大飯発電所第3,4号機
火災感知器増設に係る
設計及び工事計画認可申請

コメント回答について

2022年3月
関西電力株式会社

火災感知器増設に係る設計及び工事計画認可申請
のコメント回答について

V-2. 高天井エリアの火災感知器の設置方法(1/2)

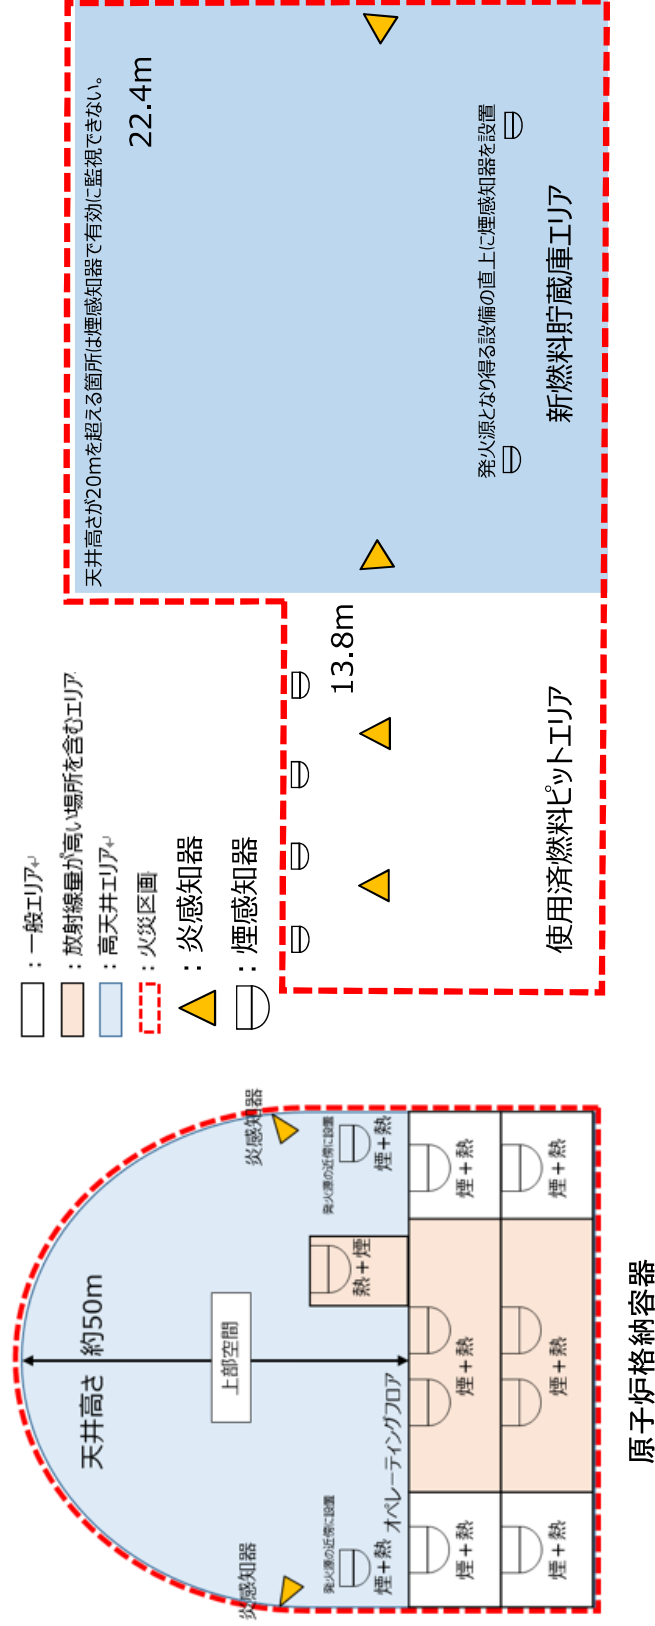
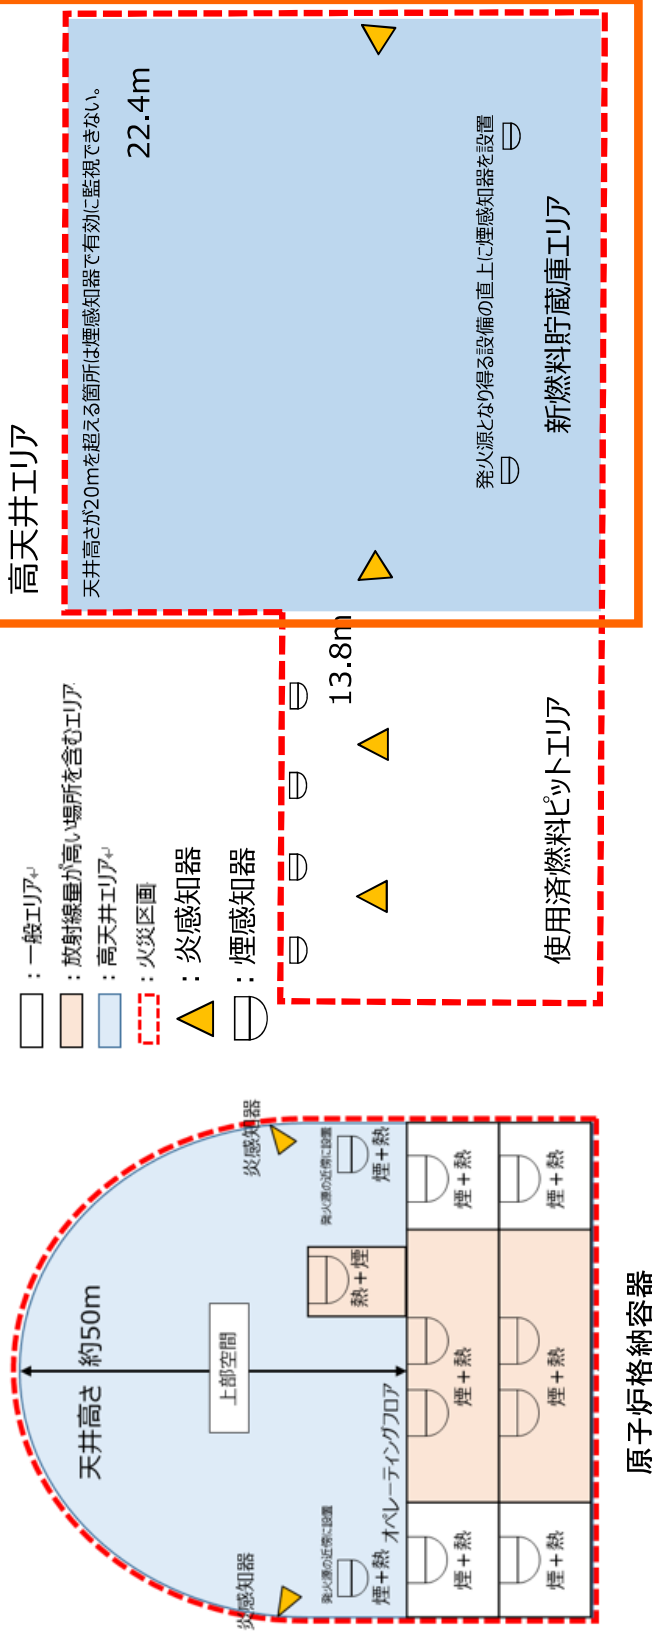
- 高天井エリアの炎感知器について、水面及び金属筐体となるラックを監視しなくてもよい理由について、消防庁の通知文書等も確認し、消防法上の整理を記載すること。

- 1 種類目：アナログ式でない炎感知器
エリア内に消防法施行規則第23条第4項に従い設置する。
- 2 種類目：アナログ式の熱感知器又はアナログ式の煙感知器
 天井高さが床面から20m以上のエリアであり、消防法施行規則第23条第4項の設置除外箇所に該当する場所であることから、
火災防護審査基準 2.2.1(1)②に定められた方法により火災感知器を設置することは適切ではない。

自動火災報知設備の設置については、「消防法施行令第32条の特例基準等について（昭和38年9月30日 自消丙予発第59号 消防庁予防課長）」の通知文書にて、感知器を設置する必要がない場所の条件が明確にされている。ピットの水面については通知文書の第1（3）に該当し、金属筐体の新燃料ラックのみが保管されている新燃料貯蔵庫については通知文書第1（1）に該当するため、消防法上は感知器を設置しなくてもよい整理となる。

ヒアリングコメントNo.3のとおり、水張りしたピット及び新燃料ラックが設置される部分は火災感知器を設置しないことができると考えることから、その部分を除いたオペレーティングフロアの床面及び除染場ピットの底面を床面と整理し、炎感知器により監視している。

- **保安水準①**「火災感知器を消防法施行規則どおりに設置した場合と同等水準で感知できるよう設置することにより、対象エリアで発生する火災を早期に感知できること。」
⇒火災感知器を消防法施行規則どおりに設置した場合と同等水準で感知できる適切な方法及び設置箇所がエリア内がないため、**保安水準①を満足するよう火災感知器を設置することは困難**である。
- **保安水準②**「火災区域又は火災区画において、火災感知器を火災防護上重要な機器等に対する火災の影響を限定できるような適切な場所に設置することにより、対象エリアで発生する火災を早期に感知できること。」
⇒同一火災区画内に火災の影響を限定できるよう、アナログ式の煙感知器を**発火源となり得る設備の直上に設置し、既**工認から変更のない消火活動に繋げ、火災区画内に火災の影響を限定する設計とする。（詳細は「補足説明資料 3-2及び3-9」を参照。）
